Parecer Técnico nº 064/2018/SGH  
Documento nº 00000.020492/2018  
Processo nº 02501.001913/2015

Reavaliação do Projeto de Instalação de Estações Hidrométricas da **UHE Tibagi Montante**, de titularidade da empresa Tibagi Energia SPE S.A., enviado por meio da Carta nº 10/MPCH/TBG/MAM, de 29/11/2017 (Documento nº 79444/2017), visando o atendimento à Resolução Conjunta ANA ANEEL nº 3/2010.

**Figura 1** – Localização geográfica reajustada das estações propostas pela empresa Tibagi Energia SPE S.A. para a UHE Tibagi Montante.

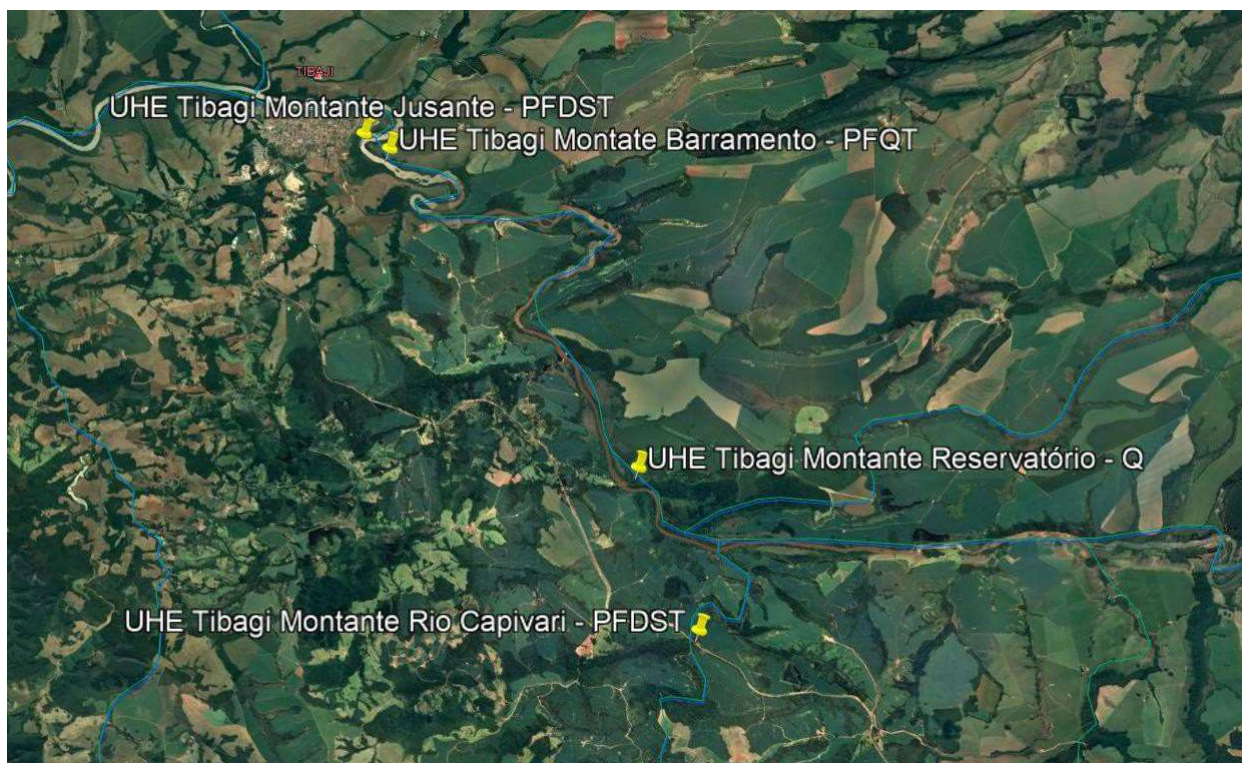
8. Na figura a seguir são ilustradas as alterações propostas.

9. As estações propostas para atendimento à Resolução Conjunta ANA/ANEEL nº 3/2010, referente ao monitoramento pluviométrico, fluviométrico, sedimentométrico, limnimétrico e de qualidade da água da empresa Tibagi Energia SPE S.A. para a UHE Tibagi Montante **atendem aos requisitos apresentados no respectivo instrumento legal.**

10. A empresa apresentou proposta para **três (03) estações pluviométricas, duas (02) estações fluviométricas, uma (01) sedimentométrica, uma (01) limnimétrica e dois (02) pontos de qualidade da água.**

11. A sugestão de monitoramento da ANA foi acatada pela empresa e o atendimento à Resolução Conjunta ANA/ANEEL encontra-se compatível com o quantitativo exigido.

12. Tendo em vista que a área inundada no N.A Máximo Normal do reservatório da UHE Tibagi Montante é de 7,26 km<sup>2</sup>, há necessidade de implantação de monitoramento de qualidade de água no reservatório principal, o que fora atendimento com dois pontos.

14. Considerando o exposto neste Parecer Técnico, **solicita-se à empresa Tibagi Energia SPE S.A. que implemente a proposta de monitoramento pluviométrico, fluviométrico, sedimentométrico, limnimétrico e qualidade da água da UHE Tibagi Montante** e envie, após a execução dos serviços, o Relatório de Instalação das Estações Hidrométricas.
